OFICIO ELECTRÓNICO

ORD. N° : 769
ANT. : PROYECTO DE PAVIMENTACIÓN PERÍMETRO LOTE F2, CALETERA MAXIMILIANO POBLETE ORIENTE, ANTOFAGASTA.
MAT. : ENVÍA OBSERVACIONES A PROYECTO DE PAVIMENTACIÓN PERÍMETRO LOTE F2, CALETERA MAXIMILIANO POBLETE ORIENTE, ANTOFAGASTA.
ADJ. : No hay

Antofagasta, 07 abril 2025

Figura N°1: demolición calzada por retiro de solera.

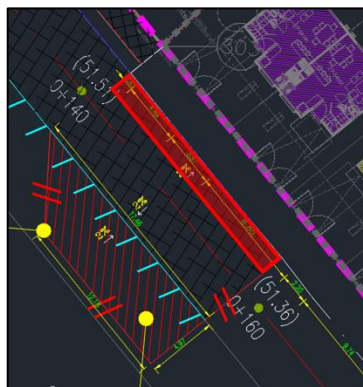
2.1.1. La demolición de calzada debe considerar el metro a demoler para la instalación de soleras rebajadas para accesos vehiculares proyectados frente al cul de sac a demoler. (Ver figura n°1)

Figura N°2: Perfil proyecto futuro / proyectado.

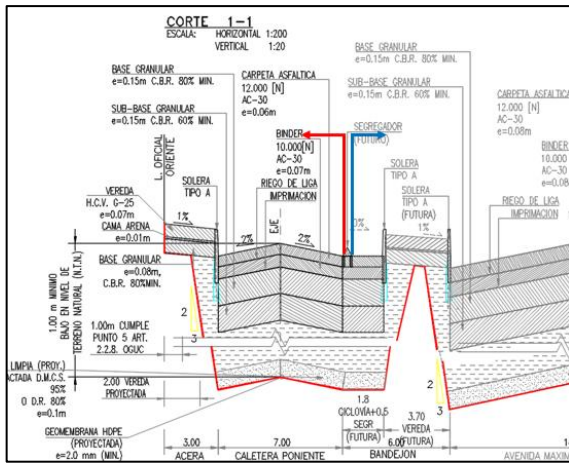
2.2.1. El proyecto presentado indica solo la construcción de las dos pistas de la calzada, por lo que debe presentarlo de la misma forme en cortes y perfiles e indicar que tanto los segregadores, ciclovía, bandejón y eje Avenida Maximiliano Poblete quedarán para una siguiente etapa. (Ver figura n°2)

Figura N°3: modificación largo soleras.

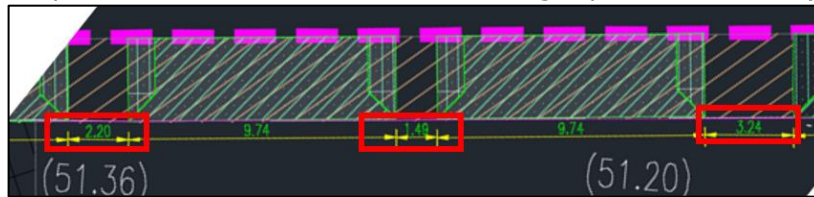
- 2.2.2. Indicar relleno con material adecuado producto de la demolición del pavimento del cul de sac.
- 2.2.3. En líneas de soleras, diferenciar las líneas de las soleras con plinto 15 y soleras rebajadas.
- 2.2.4. Las soleras tienen un largo de 1 metro, no obstante, se aceptarán soleras de hasta 0,5 metros para casos puntuales. Producto de aquello, debe corregir soleras que tengan largos que requieran instalar soleras de menor largo que el indicado. (ver figura n°3)

Figura N°4: Detalles por corregir.

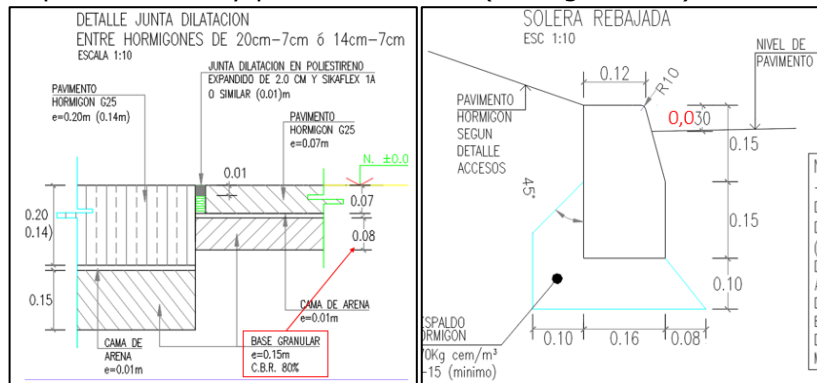
- 2.2.5. Incorporar reposición de calzada por retiro de soleras frente al cul de sac, según observación 2.1.1.
- 2.2.6. Corte B-B indica baldosa podotáctil y acera, aquello no se aprecia en planta.
- 2.2.7. Corregir espesor de base y plinto de solera. (ver figura n°4)

Figura N°6: Perfil transversal KM 0+ 220.00

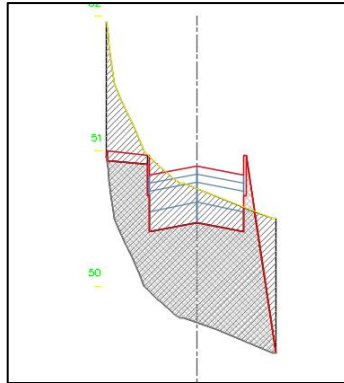
2.4.1. Falta corregir el metro de mejoramiento del perfil 0+220.00 tal como corrigió el perfil 0+200.00 (Ver figura n°6)

Figura N°7: Perfiles transversales sin cota.

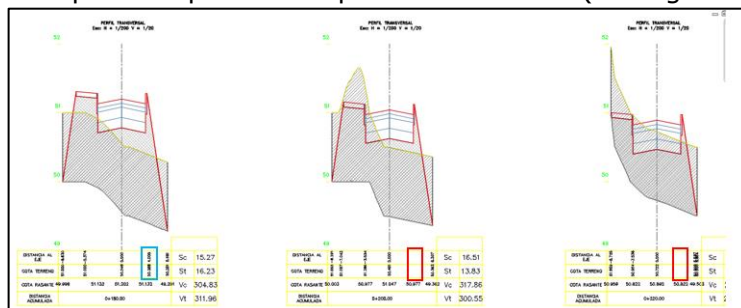
2.4.2. Agregar cotas indicadas y corregir texto superpuesto en 0+220.00. Observación aplica a todos los perfiles que no indiquen lo solicitado. (Ver figura n°7)

Figura N°8: Detalle corte B-B.

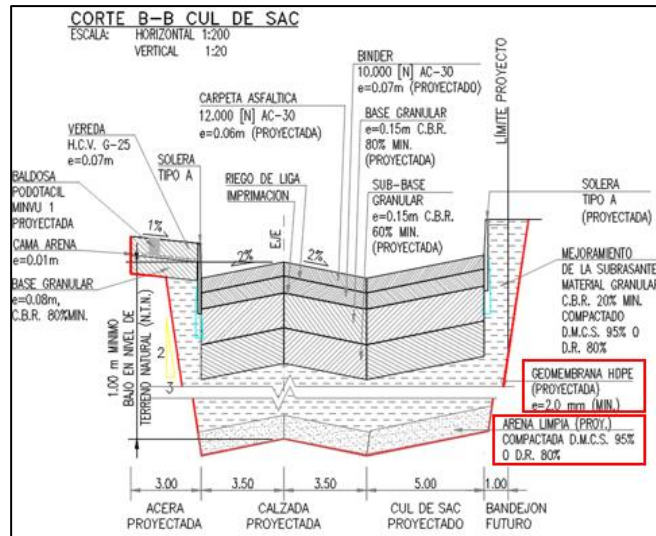
- 3.1. El retiro de soleras debe considerar las soleras que se retirarán para la construcción de los accesos vehiculares proyectados frente al cul de sac a demoler.
- 3.2. Incorporar la demolición y reposición de 1 metro de calzada por todo el largo a demoler producto del retiro de soleras indicado en apartado anterior 3.1.
- 3.3. El suministro y colocación de soleras debe considerar la instalación para los accesos vehiculares que se proyectan frente a lo que es el cul de sac a demoler.
- 3.4. Incorporar "Arena Limpia" y "Geomembrana" al presupuesto. (Ver figura n°8)
